Entente
Oise-Aisne

Complément à la demande d'autorisation environnementale
Opération d'aménagement de deux ouvrages écrêteurs de crue de la
Verse

Numéro d'enregistrement : 60-2019-00049

23 octobre 2019

Figure 9 : Zoom sur le déversoir et la fosse de dissipation de l'ouvrage de Berlaucourt

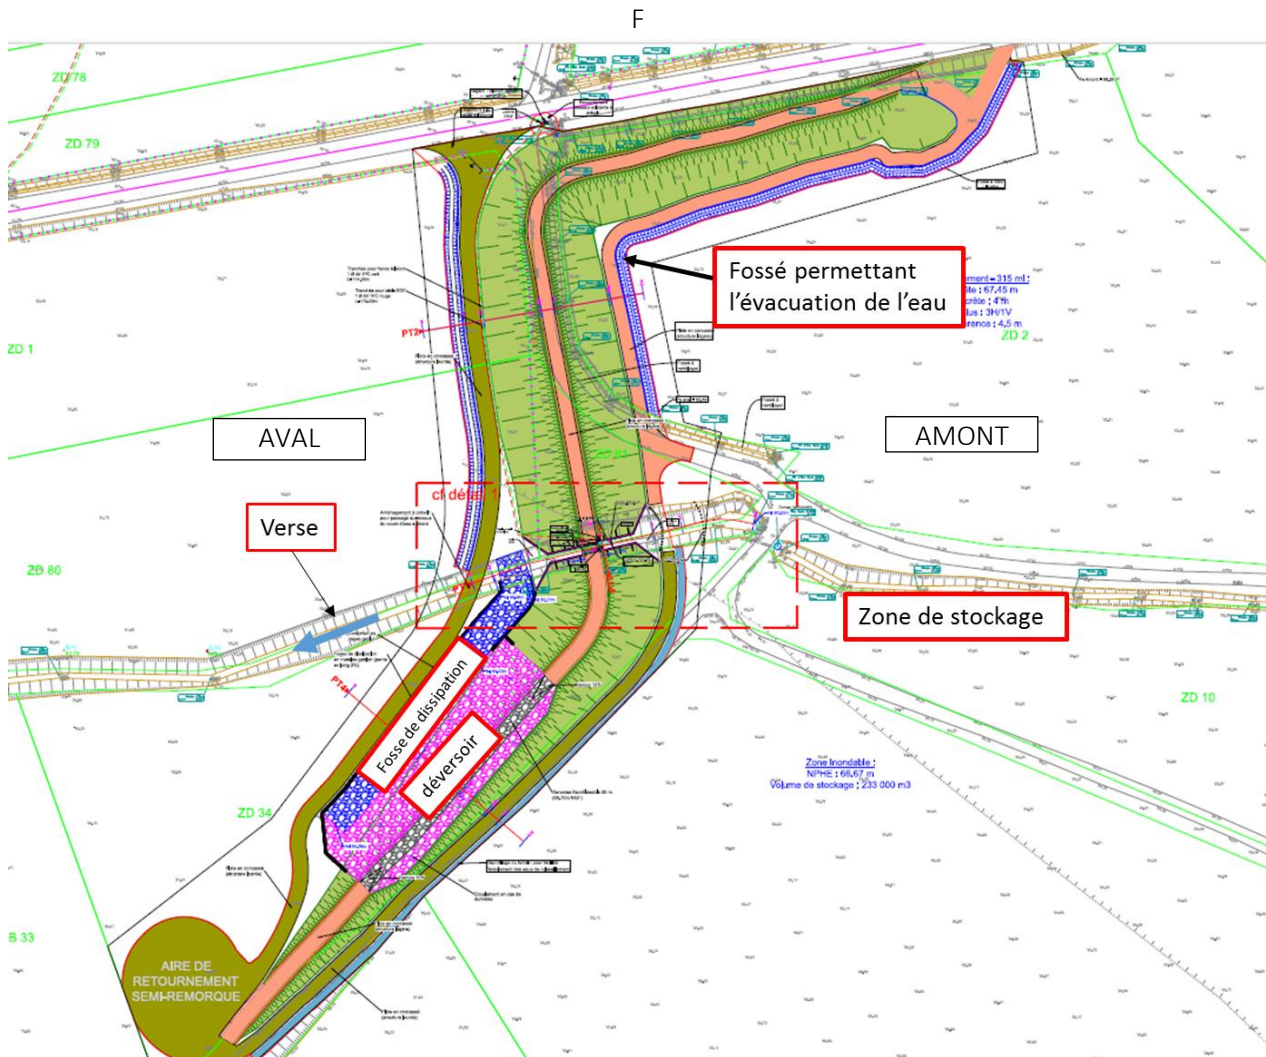
Le déversoir de l'ouvrage de Berlancourt est dimensionné pour fonctionner au-delà d'une crue centennale. Le sommet du déversoir est à une altitude de 66,7 m NGF.

Figure 13 : Localisation initiale de la protection rapprochée du quartier Saint Blaise à Noyon

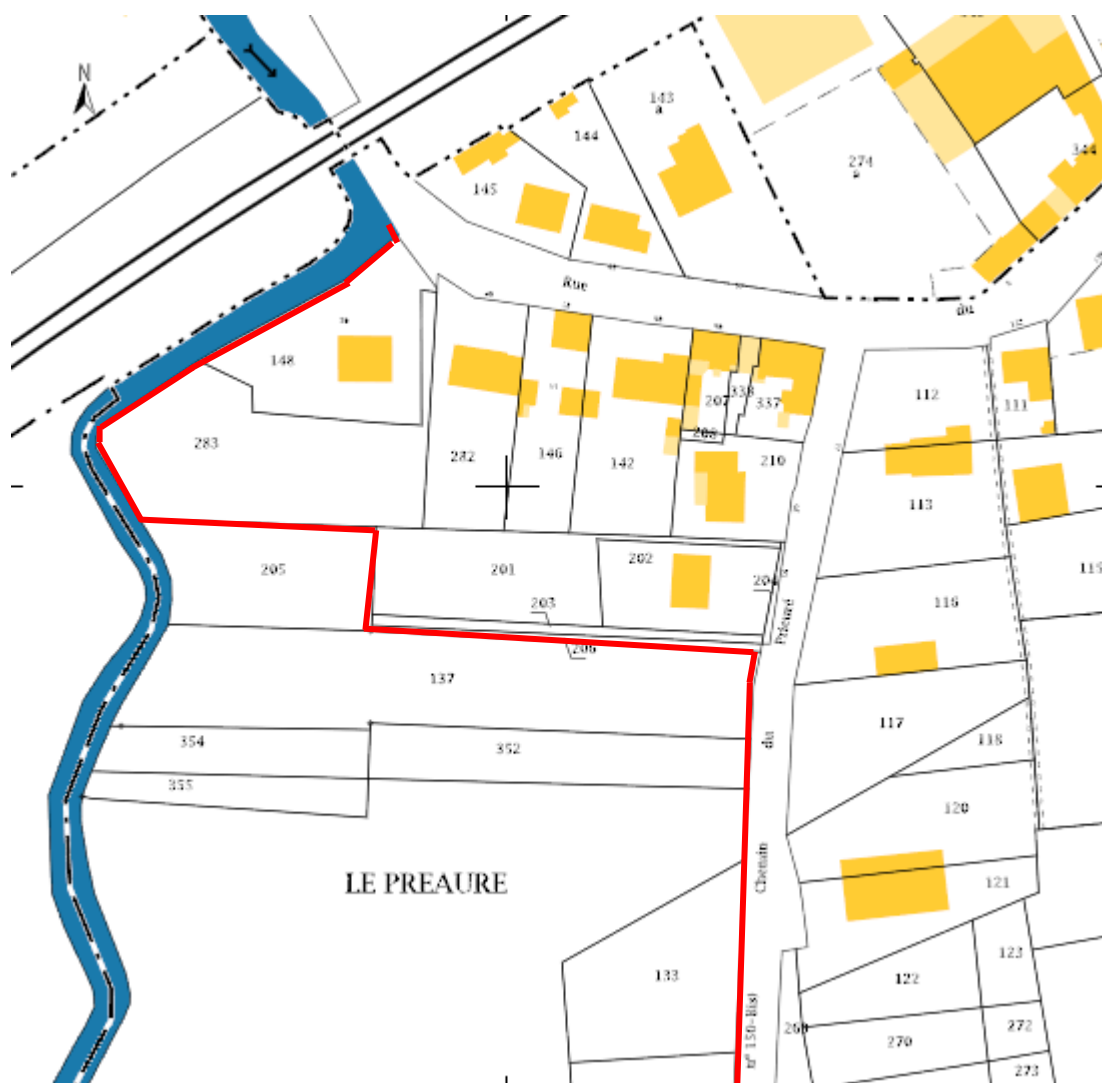
Réalisation d'un muret (d'une hauteur de 40 cm par rapport au terrain naturel) en fond de jardin des propriétés privées pour la protection des logements du quartier Saint Blaise à Noyon.

Cet aménagement a pour objectif de réduire la vulnérabilité des enjeux face aux inondations de la Verse et de l'Oise. Il a pour vocation de mettre hors d'eau une dizaine d'habitation pour une crue quinquennale. Au vu du faible nombre de personnes protégées (moins de 30) et sous réserve de modifications de la réglementation, le muret ne sera pas classé en tant que système d'endiguement.

Figure 15 : Géométrie type – calcul de portance

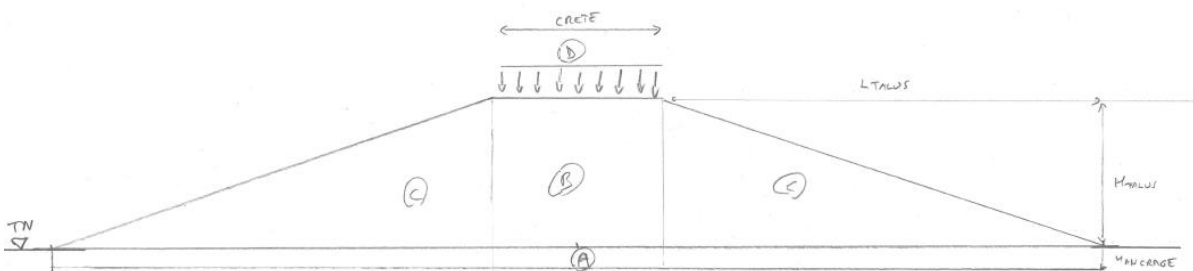
Compte-tenu du fait que les cohésions non drainées ne sont que des estimations issues de corrélations empiriques, nous avons également vérifié la portance des terrains à l'aide du logiciel Foxta v3, module FondSup.

Les descentes de charge sont établies selon la géométrie suivante :

➤ **La portance est vérifiée pour les deux ouvrages.**
